2007 年 枠組壁工法建築物 設計の手引、構造計算指針 Q&A 2018 年 改定版

2007 年 Q&A の改定について注意事項

Q 2 - 1 基礎梁の開口端部モーメントはどのように計算しているのですか？

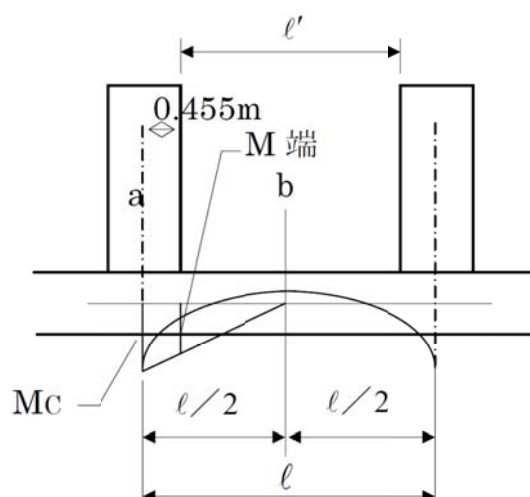
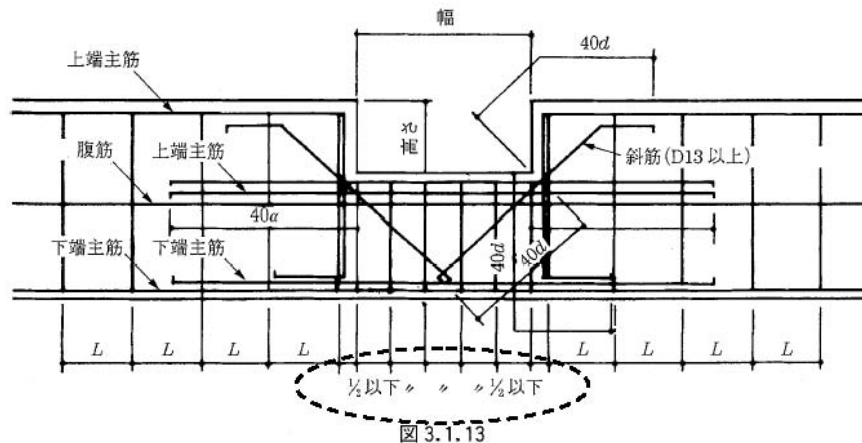
「2007 年 枠組壁工法建築物構造設計指針」第Ⅵ編事例 1 の 2.1 における M 端の算定式の算出方法について教えてください。

簡易計算なので下図のように安全側として算定しています。精算式に比べかなり安全側となりますが、鉄筋の種類、配筋の方法が大きく異なることはないと考え、下記の方法を用いています。

a - b 間の直線補間（Mc に対するスパン比）として表の M 端式を求めています。

例 $l = 3.64\text{m}$ の場合（表中 $l' = 2730$ の場合）は表で式が $\frac{w\ell^2}{12} \times \frac{3}{4} = \frac{w\ell^2}{16}$

図 3.1.13

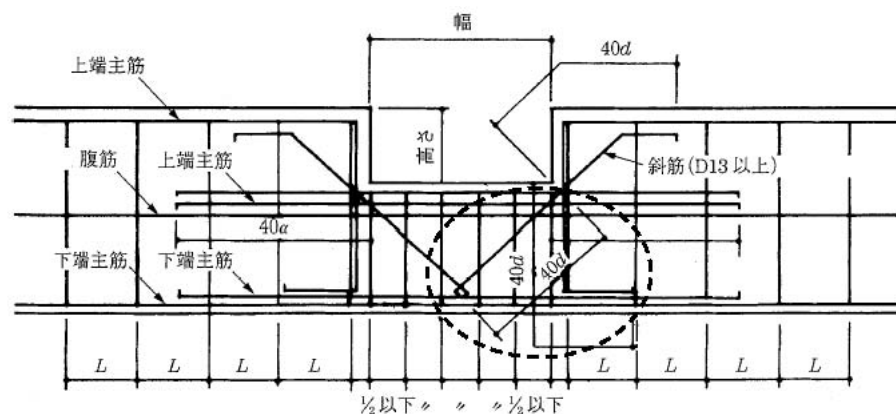
斜め筋の定着で $40d$ を 2 か所に振り分けて設ける理由はなんですか？

斜め筋定着は、日本建築学会の鉄筋コンクリート構造計算規準ならびに鉄筋コンクリート造配筋指針によって示された一般的な異形鉄筋の定着長さを記載しています。

Q 3 - 2 計算事例での開口脇のたて枠軸力はどのようにして計算しているのですか？

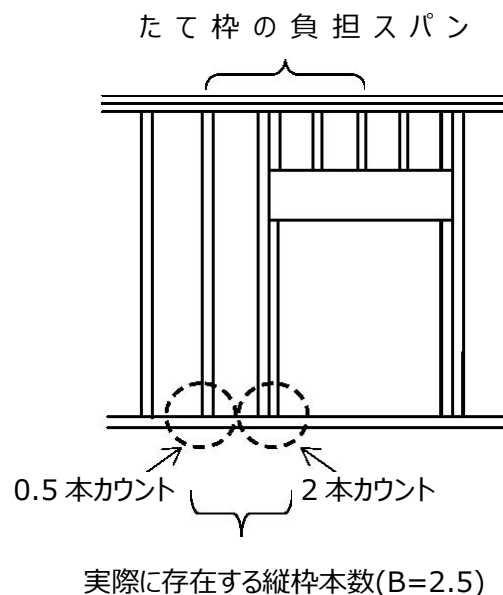
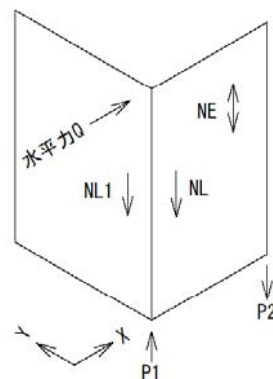
南面は掃出し開口であり、有効なたて枠の本数は 29 本もないのではないのでしょうか。

また、開口脇軸力の計算式で、 $(1146 \times 3 \text{ 本}) / 2.5 \text{ 本}$ となっている根拠を教えてください。

「2007 年構造計算指針」第Ⅰ編第 3 章の 3.1.4 の計算式（34 頁）は便宜上、開口部が存在しないものとして一般部分（無開口壁部分）の軸力を計算するという考えにより設定したものであるため、実状とは異なっています。

前述の如く、無開口壁部分は上記計算式で算出できますが、開口脇の軸力については、以下の修正をする必要が生じます。すなわち、無開口壁として想定したたて枠の負担本数（以下、A と称する）を乗じ、そこに実際に存在するたて枠本数（以下、B と称する）で割るという補正を行います。本例の場合は、A が 3 本であり、B が 2.5 本であるため、開口脇軸力が、たて枠の 3 本 / 2.5 本となっています。（下図参照）

Q 3 - 3 隅角部や T 字交差部の耐力壁は、直交方向の壁軸力を浮き上り力に対する抵抗力として考慮できますか？

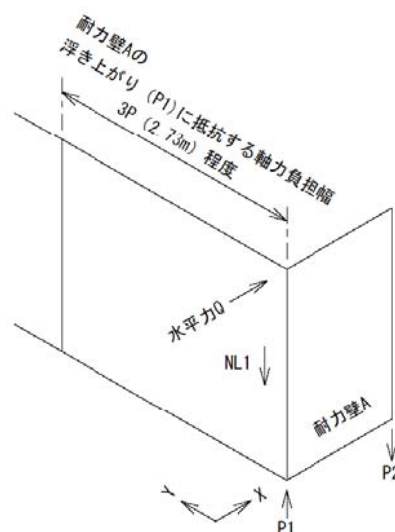
X 方向に水平力（地震力または風圧力）が作用した場合は、Y 方向の NL1 は浮き上り力に対する抵抗力として考慮してもよいですか。また、隅角部以外の交差部ではどうですか。

「2007 年構造計算指針」第 VI 編事例 2 の 5.2 壁の軸力分担（299 頁）、及び 5.4.2 の（2）表（304 頁）を参照してください。浮き上り力の抵抗として考慮できます。T 字部においても同様に考慮できます。

枠組壁工法では、屋根構面、床構面、壁構面が一体となり水平力に抵抗します。従って、隅角部（L 字）や T 字に直交している耐力壁相互は、他方の耐力壁端部が浮き上がろうとする際、抵抗する荷重として作用します。

但し、浮き上がりを生じる壁端部からの距離が 3P（2.73m）を超える長さの無開口壁が直交する場合は、その壁の直交部分から 3P 以内で負担する軸力を押さえ軸力に考慮することが一般的です。

Q 3 - 4

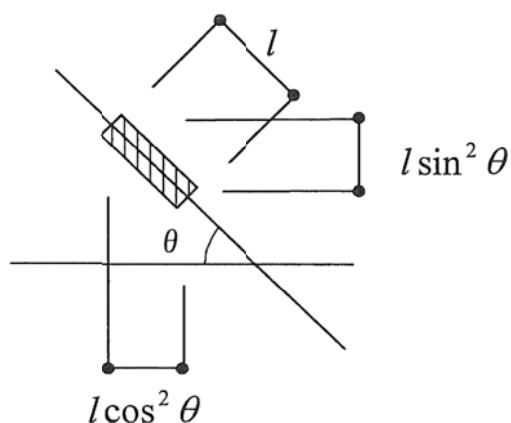
斜め耐力壁の壁量算定方法どのようにするのですか。

斜め壁の壁量計算の考え方を教えて下さい。

壁式鉄筋コンクリート造設計基準（日本建築学会）に準拠すると、

上記の図の様に各方向への投影長さに 1 に、余弦または正弦の 2 乗を乗じて長さを割り引いて評価する方法があります。
あるいは、全体の壁量に計算せずに、十分な壁量が確保されていることを確認する方法もあります。

Q 3 - 5 耐力壁の反曲点高比 0.5 はどのようにして決めているのですか？

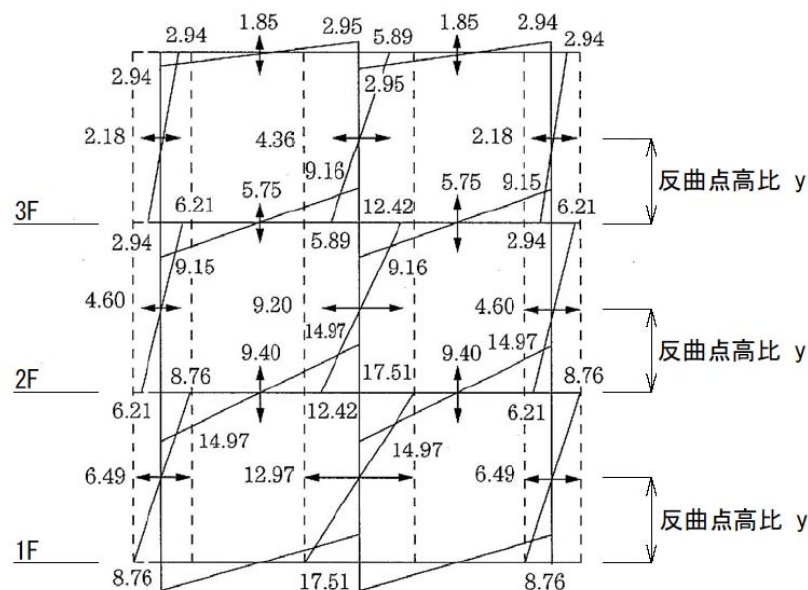
反曲点高比※を $y=0.5$ としている様ですが、上下階の剛性に立脚してそれを決めているのですか。

上下階の剛性ではなく、実大実験の結果をもとに反曲点を $y=0.5$ と仮定しています。但し、「2007 年 枠組壁工法構造設計指針」第 I 編第 3 章 3.3.2 の算定式により剛性を評価し、 $y=0.5$ 以外を仮定してもかまいません。

Q 3 - 13 まぐさ受け隣のたて枠に、構造用面材のくぎ打ちが必要ですか？

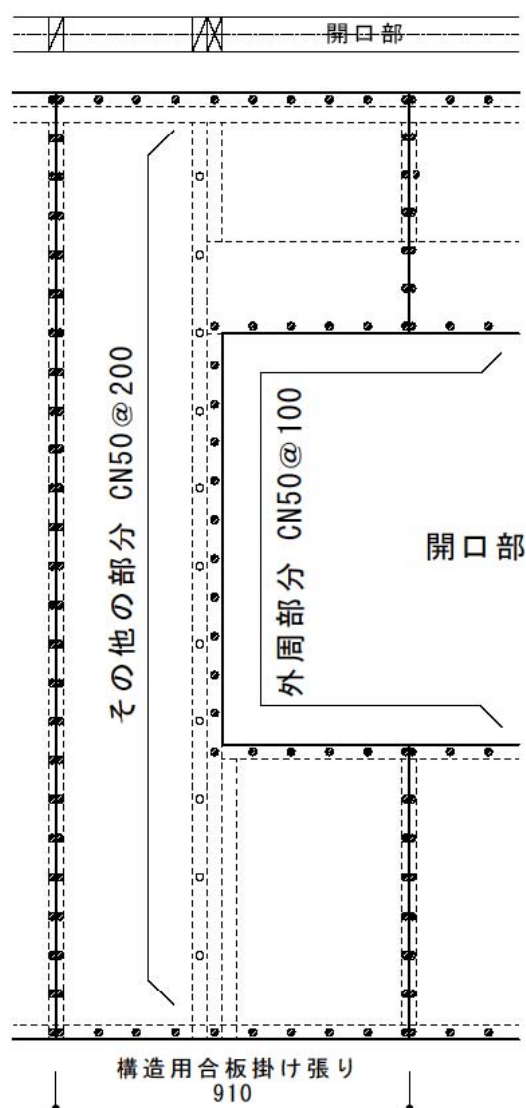
まぐさ受け隣のたて枠に、構造用面材のくぎ打ちが必要ですか？たて枠相互の間隔は 500mm を超えていません。

CN50@200 の釘打ちが必要です。

告示第 1541 号 第一 一六号には、構造用合板等を用いた場合のくぎ打ちは、構造用合板の外周部は CN50@100 以下、その他の部分は CN50@200 以下とありますので、まぐさ受け隣のたて枠はその他の部分に該当します。

告示には、その他の部分のくぎ打ち方法について、たて枠相互の間隔についての記述はないので、間隔の長さに関係なく、くぎ打ちは必要です。
